Mission régionale d'autorité environnementale

**Avis délibéré de la Mission Régionale d'Autorité
environnementale Pays de la Loire
sur le projet de révision allégée n°2 du plan local
d'urbanisme intercommunal (PLUi) d'Ombree d'Anjou,
Armaillé, Bouillé-Ménard, Bourg-L'Evêque et Carbay
(49)**

n°MRAe : PDL-2020-4927

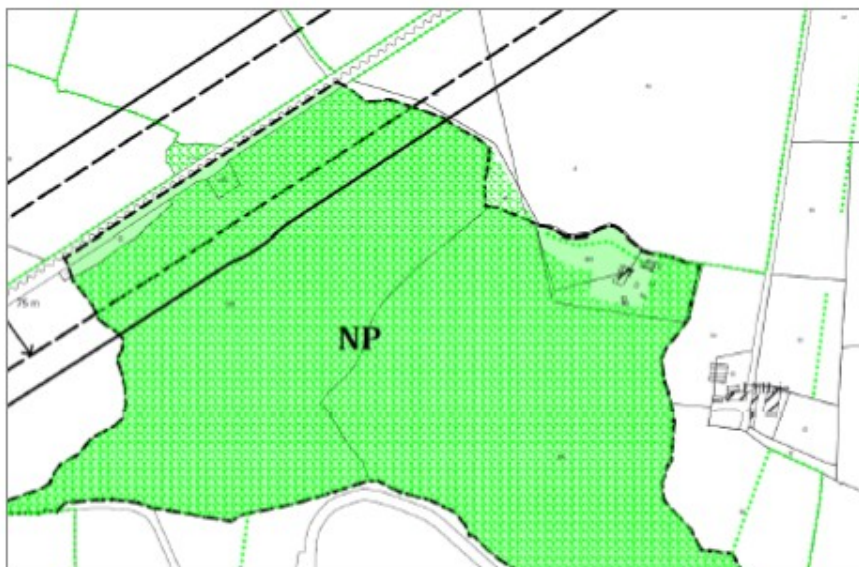
La RD771 est également classée en catégorie 3⁵ au classement sonore des infrastructures bruyantes, impliquant que les constructions installées dans une bande de 100 m de part et d'autre de la voie (visible au nord-ouest sur la figure de la page 5) doivent présenter un isolement acoustique minimum contre les bruits extérieurs.

Cartes extraites du rapport de présentation – page 78 – secteur avant/après le projet de RA2

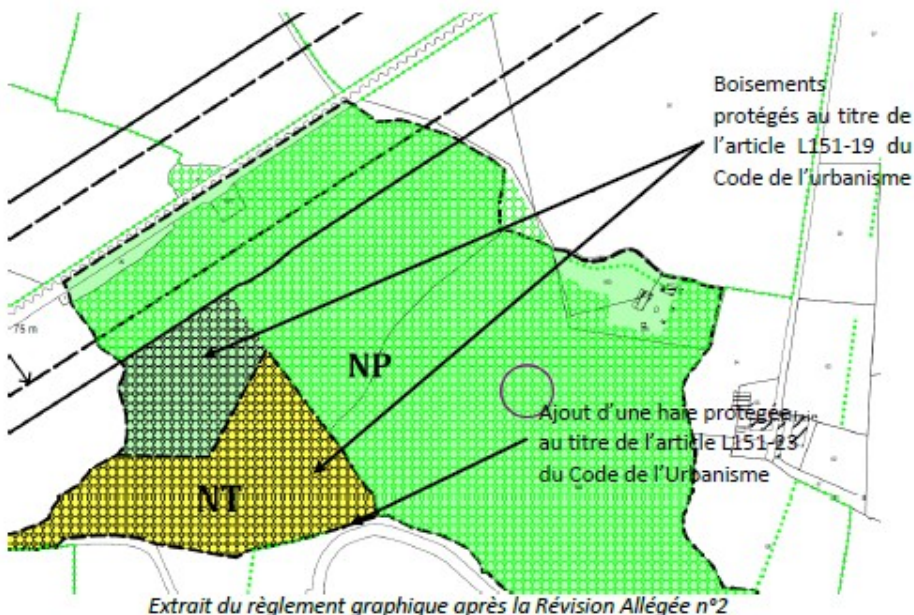
La modification de la protection de la partie du boisement située immédiatement au nord de la nouvelle zone NT au sein du règlement graphique, dont la nouvelle trame n'identifie plus un enjeu écologique mais un seul intérêt paysager par rapport au PLUi en vigueur s'explique par la volonté de permettre un projet touristique susceptible de générer notamment un dérangement des espèces fréquentant le site. Le passage d'une trame de boisements protégés au titre de l'article L.151-23 du code de l'urbanisme à une protection au titre de l'article L.151-19 doit toutefois être expliquée à la lumière des critères ayant initialement contribué à son classement au titre de ses enjeux écologiques. Le règlement écrit précise cependant que tous travaux affectant le boisement seront soumis à déclaration préalable et devront répondre à deux obligations que sont : l'inscription en cohérence avec un projet d'ensemble concourant à la valorisation paysagère et touristique du site et la conservation du caractère boisé du site, apprécié dans sa globalité. Dès lors, se pose la question du maintien de la fonctionnalité du secteur en tant que corridor écologique repéré dans la TVB au PLUi en vigueur.

La MRAe recommande d'apporter une justification à la modification de la trame de protection attribuée au boisement situé au nord du STECAL créée et de démontrer la bonne mise en œuvre de la démarche éviter, réduire, compenser, dans la mesure où les fonctionnalités du secteur, en particulier son rôle en termes de continuité écologique, ne sont plus reconnues dans le règlement.
